Dodatek č.1 ke smlouvě o dílo ze dne 25.01.2019

účastníci uzavírají dodatek č.1 ke smlouvě o dílo ze dne 25.01.2019 na realizaci veřejné zakázky malého rozsahu nazvané „Smetanova 764 – úprava venkovních prostor“, kdy tímto dodatkem se mění:

na akci "Úprava veřejného prostranství Poliklinika, Smetanova 764, Kolín"

Vícepráce č.7

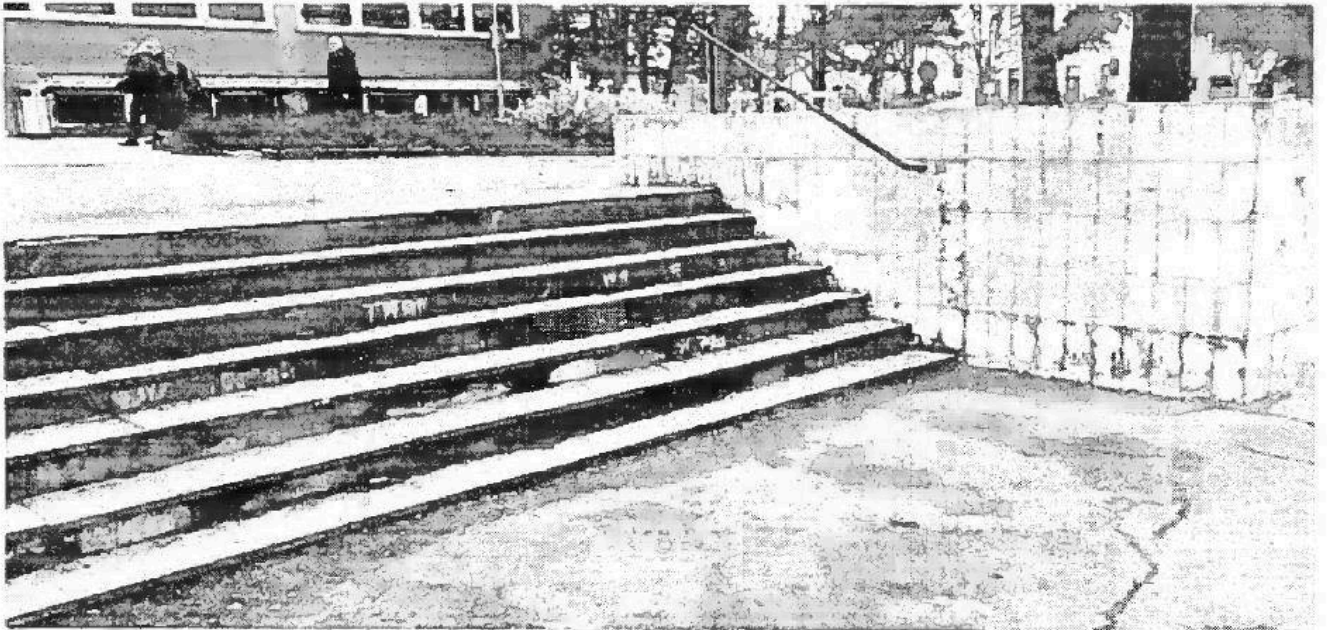
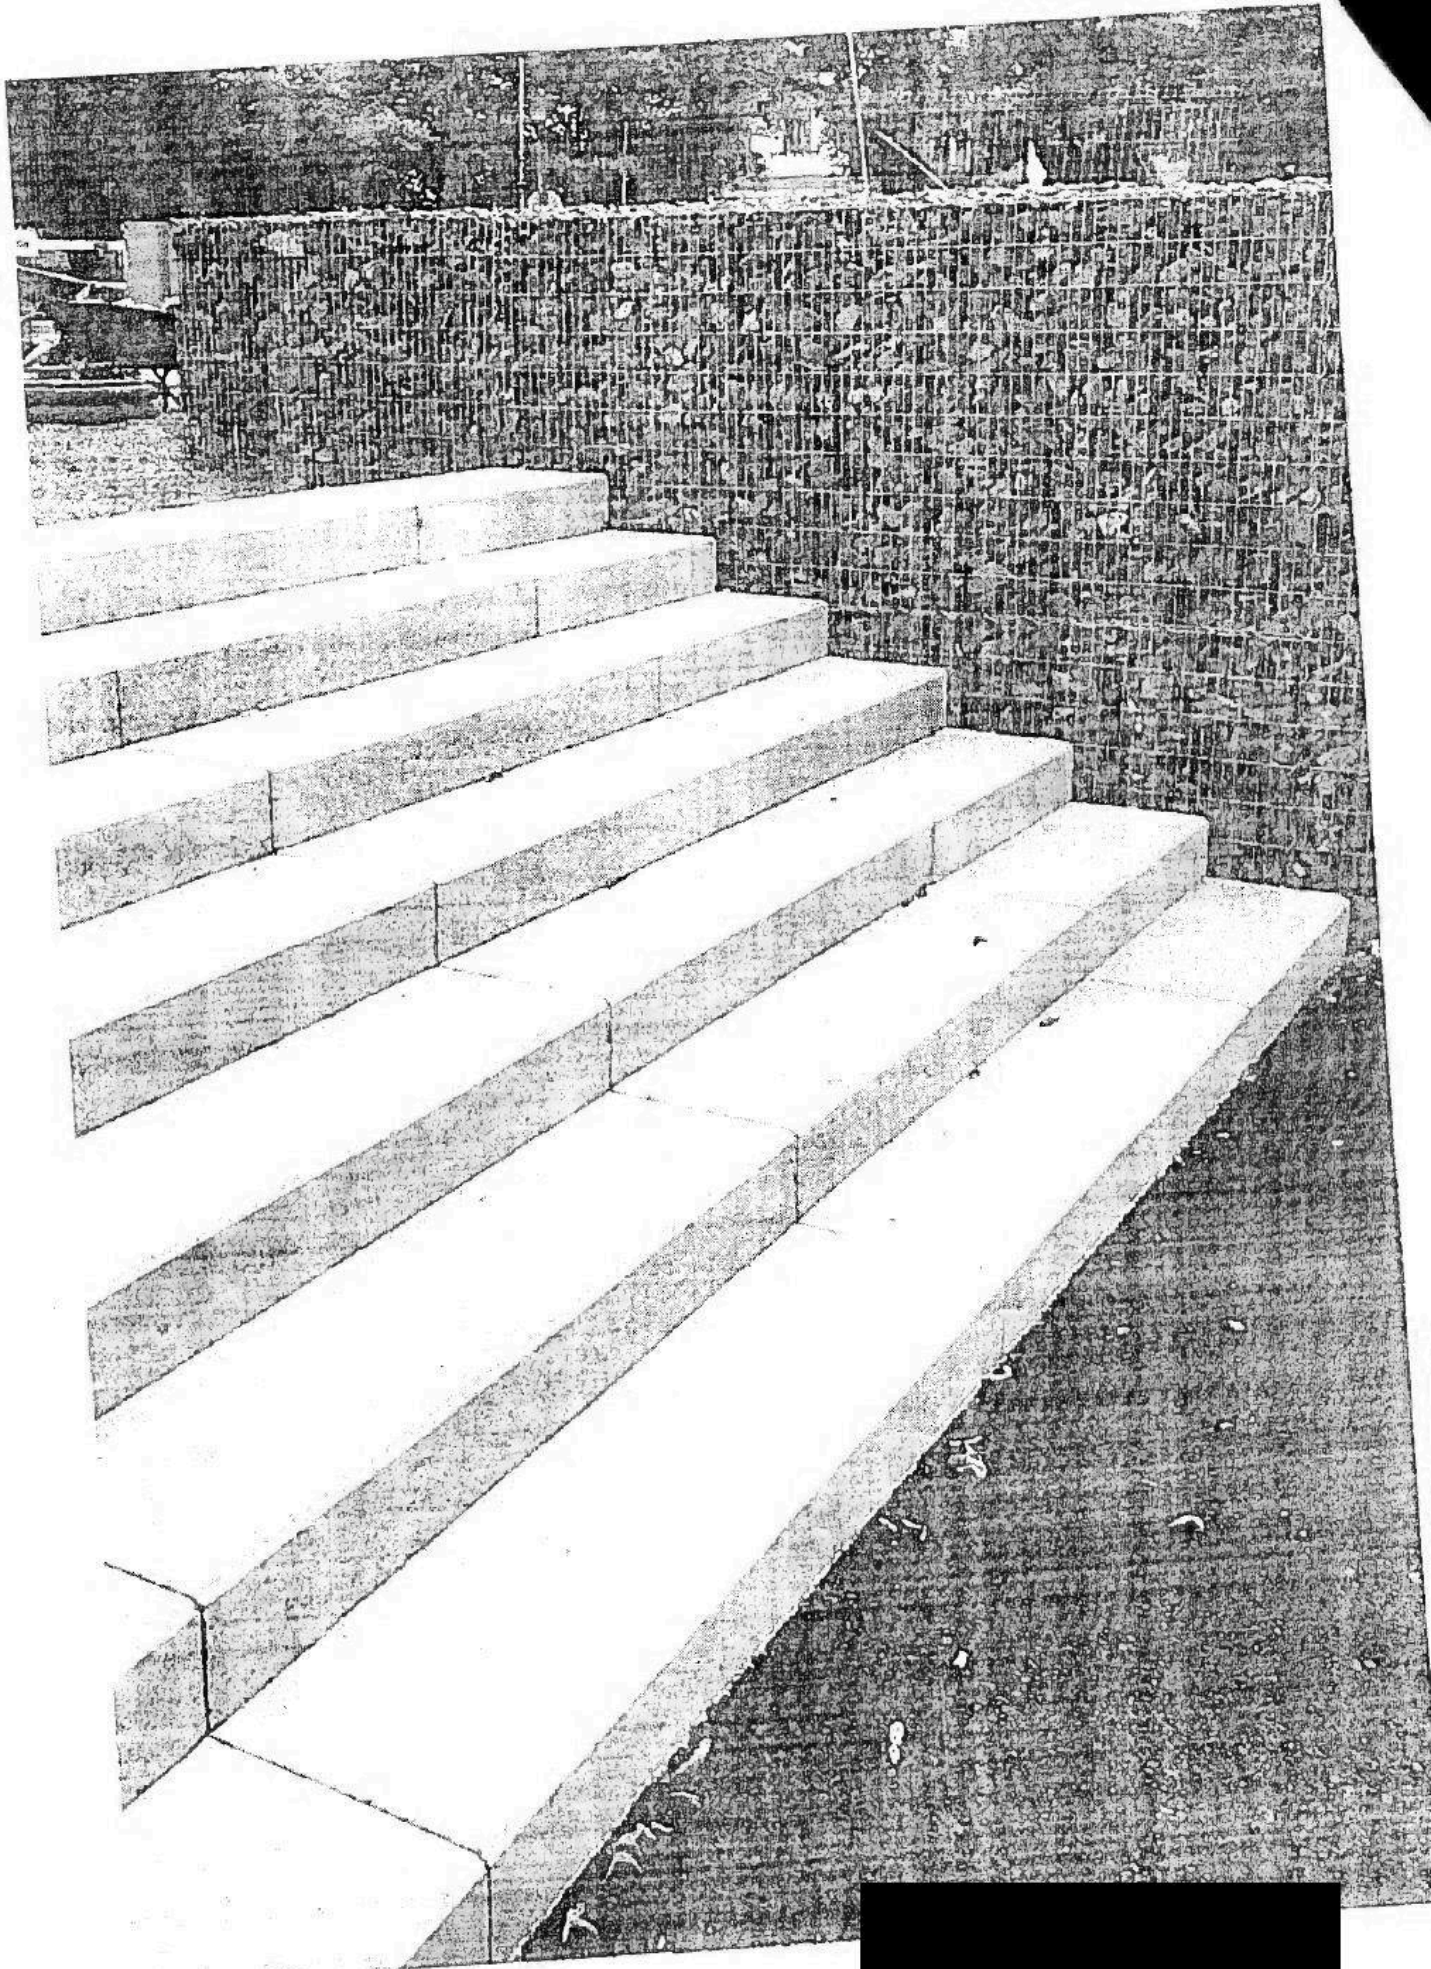
SO-03.2 Úprava vyrovnávacího schodiště

Stavební práce obsažené v rozpočtu víceprací č.7 obsahují kompletní novou dodávku celého hlavního vyrovnávacího schodiště prostoru před objektem a chodníku. Současně obsahují demolici původního. V PD byla navrženo pouze očištění, ale původní dlažba byla zcela odpadlá, poškozená a nebyla možná její oprava. Současně by bylo výhledově problematické řešit tento prvek po realizaci díla. Použité prefabrikované schodišťové prvky byly vybrány architektem města. S rozsahem a cenou souhlasím.

Vícepráce č.8

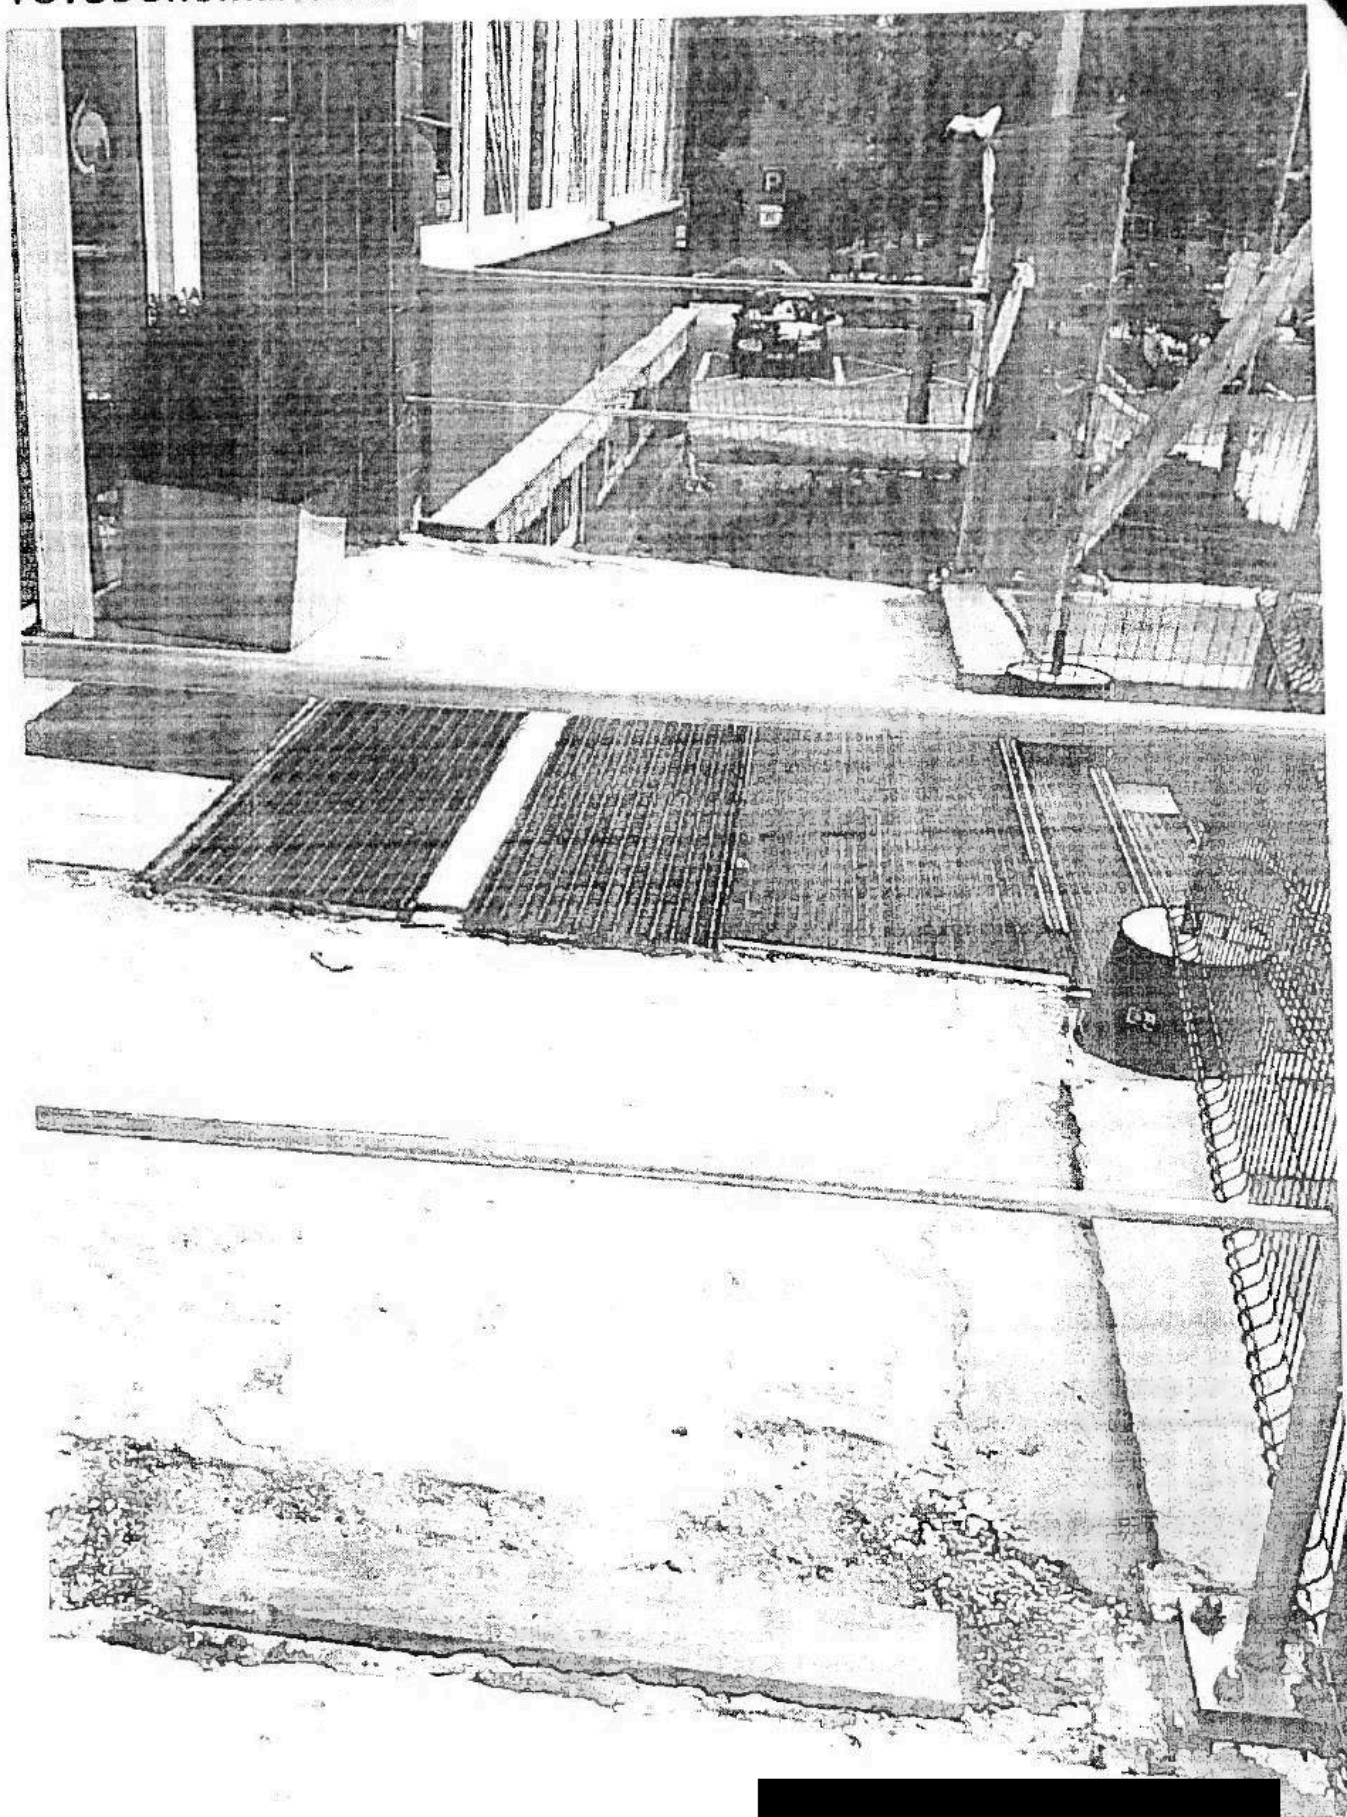
SO-03 Schodiště_dlažba

Vícepráce č.8 obsahují navýšení ceny oproti původnímu rozpočtu po výběru dlažby architektem města na vstupní schodiště a rampy. Současné je zvětšen i rozsah díla a provedení těchto dlažeb na podestě hlavního vstupu do objektu, jenž neměl být dle PD a VV realizován, ale vzhledem k jejímu technickému stavu je nezbytný. Rozsah dlažeb byl zvětšen i o provedení na vrchních částech záhonových truhlíků a rozšířené podestě vstupu do lékárny. Všechny doplňkové lišty v rozpočtu k dlažbám jsou vybrány z důvodů systémového zakončení dlažeb.

Vícepráce č. 9

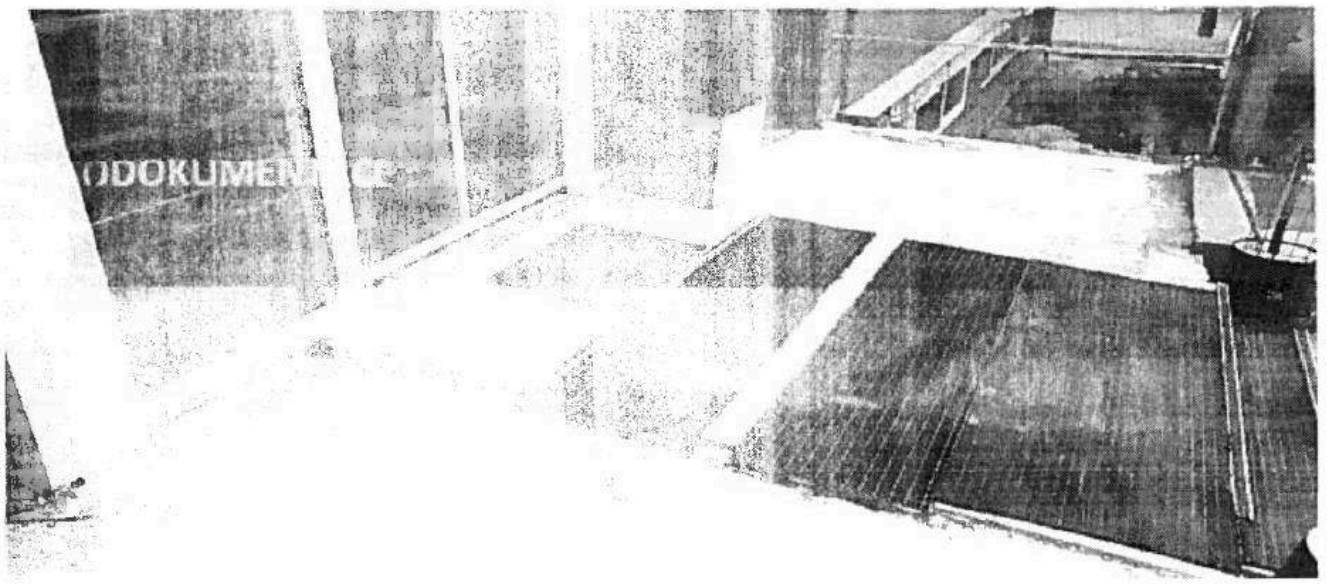
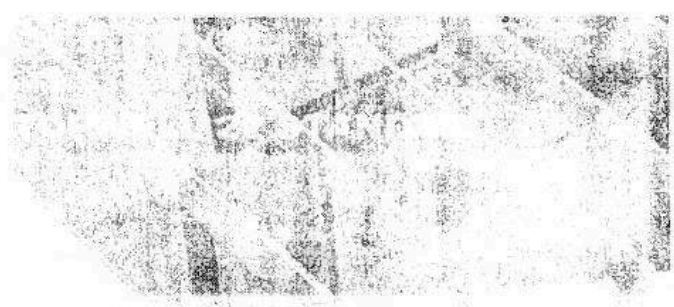
Vstupní rohož - vstup Poliklinika					MJ	Vyměra	JC	Cena
Por.	Kód	Popis						
1	99	Venkovní rohože TOPWELL 22 standard - pryžové pásky výšky 22 mm - rozměr 2000x1400 mm	m2	2,800	6 870,00		19 236,00	
2	99	Rám L pro zapuštění Al provedení výšky 25 mm	m	6 800	305,00		2 074,00	
3	99	Montáž rámu s rohoží	kpl	1,000	2 500,00		2 500,00	
4	99	Pomocné bourací a zednické práce	kpl	1,000	850,00		850,00	
5	99	Přesun hmot	kpl	1,000	500,00		500,00	
							25 160,00	
							5 283,60	
							<u>30 443,60</u>

Rozpočet č.9 obsahuje dodávku doplňující vícepráce č 8 a to venkovní čistící rohož před hlavním vstupem do objektu v rámci kompletní rekonstrukce podesty schodiště. Vše dle požadavků objednatele a to včetně typu čistící zóny.
 S cenou, typem a rozsahem souhlasím.
